浜岡原子力発電所第5号機の工事計画の届出についての確認結果

内容：液体廃棄物処理設備、堰その他の設備並びに廃棄物処理設備からの流体状の放射性廃棄物の漏えいの検出装置及び自動警報装置の改造（塩分除去装置の撤去）

平成26年1月20日

塩分除去装置撤去工事における調達予定先の再評価結果について

塩分除去装置床部概略図

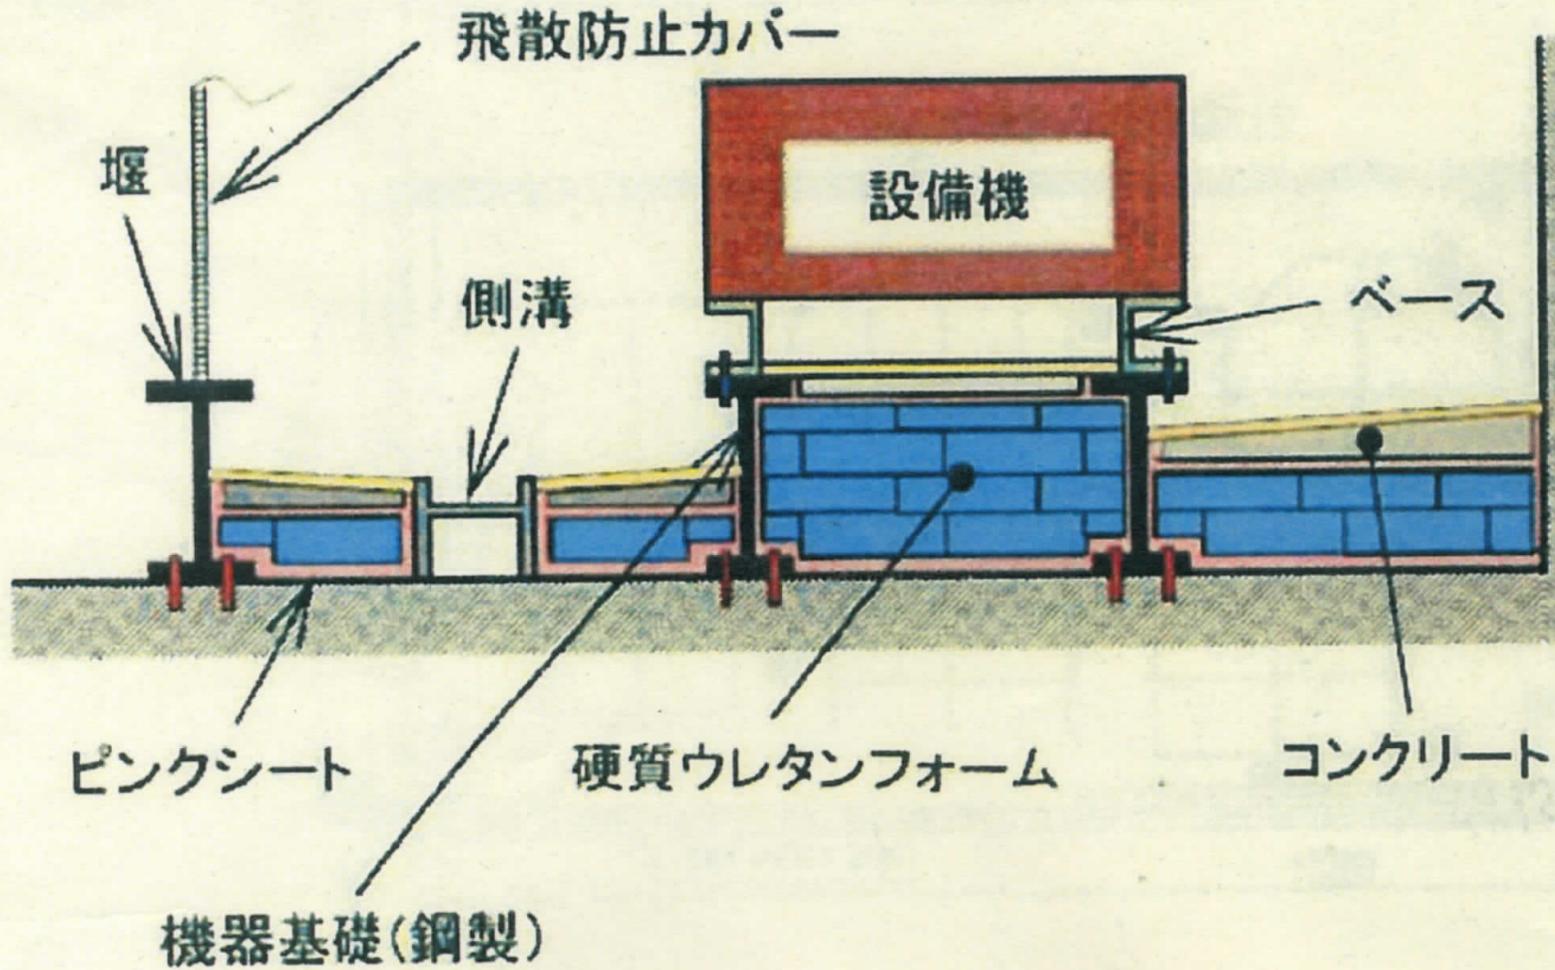
また、堰についてもタービン建屋の床・壁を掘削することなく、塩分除去装置設置工事にて取り付けたアンカーボルトの切断等により撤去し、塩分除去装置設置前と同等に復旧するため、タービン建屋の耐震性、漏えい拡大防止能力、施設外への漏えい防止能力に影響を及ぼすことはない。
